INFORME N° 00341-2019-SENACE-PE/DEIN

ASUNTO : Evaluación del "*Informe Técnico Sustentatorio para la Planta de Asfalto y Acopio Km 560+300 LD del Proyecto Corredor Vial Interoceánico Sur Perú – Brasil, Tramo N° 3 Puente Inambari – Iñapari*".

REFERENCIA : Trámite T-ITS-00372-2018 (20.12.2018)

FECHA : Miraflores, 14 de mayo de 2019

Imagen la ubicación del punto de monitoreo biológico considerado para la caracterización biológica.

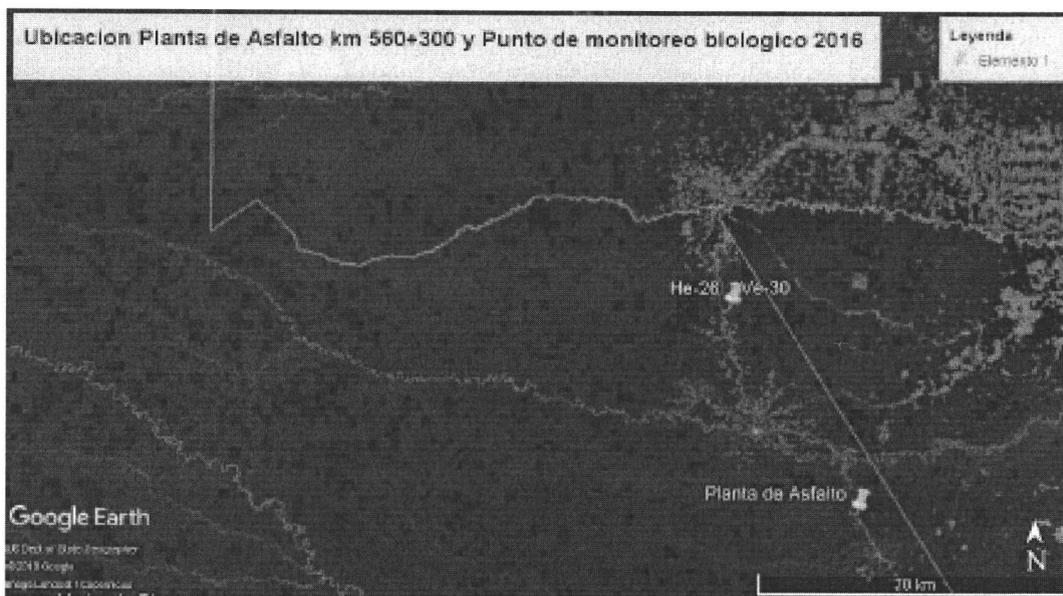
Respuesta del Titular: Si bien es cierto la información presentada en el nuevo informe de caracterización biológica no corresponde al área que ocupara el proyecto, esta información corresponde a una estación de monitoreo contemplada en su plan de manejo ambiental del IGA aprobado, asimismo los resultados de las estaciones seleccionadas son congruentes con el tipo de cobertura vegetal presente en el área de ubicación de la planta de asfalto y se encuentran en la misma zona de vida.

Se presenta mapa de cobertura vegetal con la ubicación de los puntos de monitoreo de flora y fauna del informe de monitoreo biológico tramo 3 IIRSA SUR 2016 y la ubicación de la planta de asfalto. (Generar el plano).
